# ETUDE D'OPPORTUNITE DE CREATION D'UN ECHANGEUR AUTOROUTIER

## SUR LA COMMUNE DE REVENTIN VAUGRIS

Rapport d'expertise

## PRINCIPAUX IMPACTS ET EFFETS DU PROJET RETENUS DANS L'ETUDE

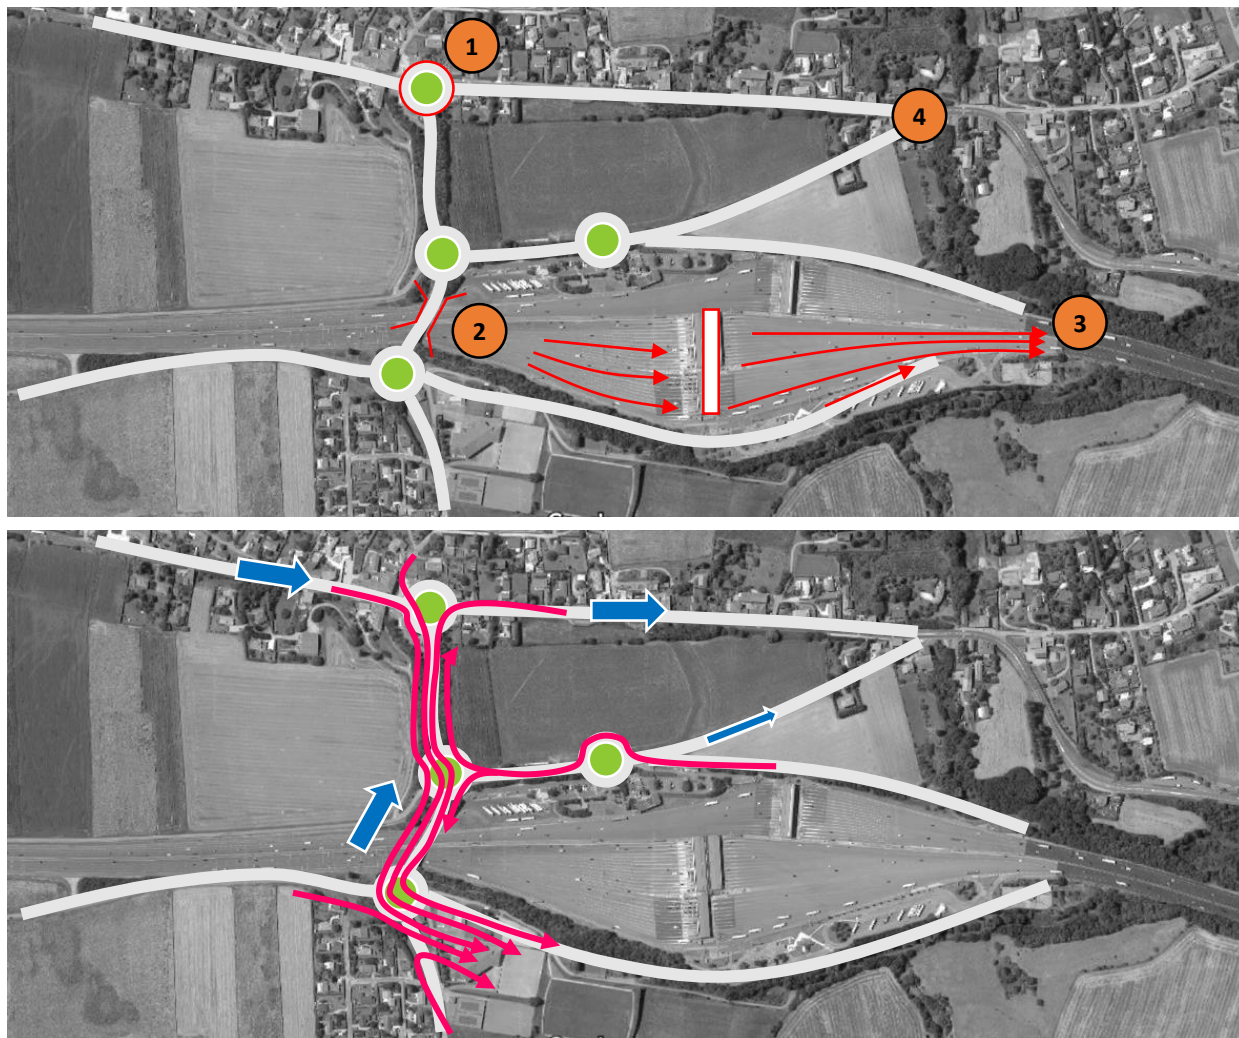
1 Giratoire conservé à l'existant, non aménagé pour des trafics structurants (notamment PL) → Perte de capacité et donc d'attractivité.

2 Utilisation d'un ouvrage contraint → Perte de capacité en section et en entrée / sortie de carrefour giratoire.

3 Augmentation du volume de trafic sur un point de convergence et de cisaillement → Augmentation trafic sur un goulot d'étranglement.

4 Mise à sens unique de la voie pour éviter les shunts → report de trafic dans le giratoire RN déjà bien chargé / perte d'une partie du bénéfice de report sur l'autoroute.

## EFFETS GEOMETRIQUES :

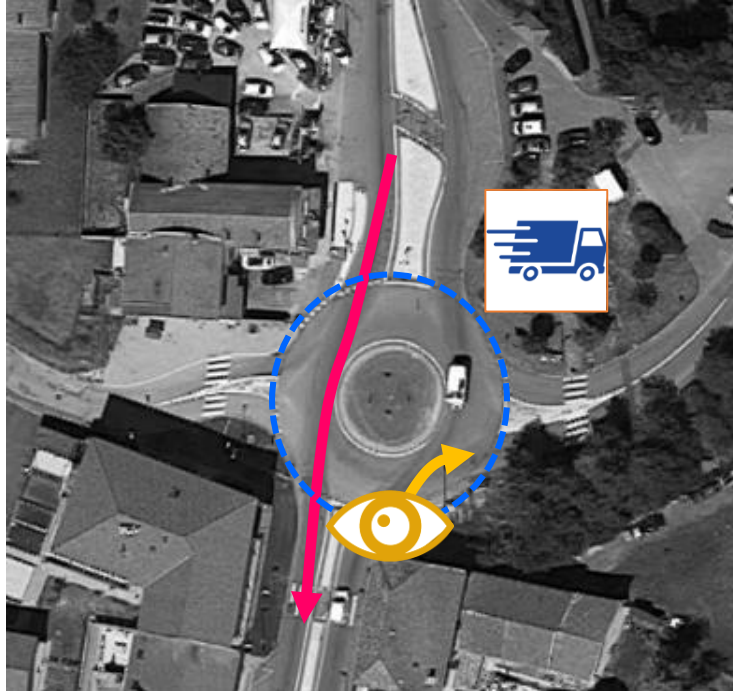
Le giratoire RN7 apparaît particulièrement peu ergonomique de ces points de vue; les conditions géométriques renforcent d'autant cette perte de capacité:

- Une **géométrie assez tangentielle** et donc des vitesses en « tout droit » élevées.
- Des largeurs d'îlots séparateurs minimales et donc des **gènes importantes à la visibilité lors de l'insertion**.
- Un diamètre et une **largeur d'anneau** peu propices à la circulation des PL.
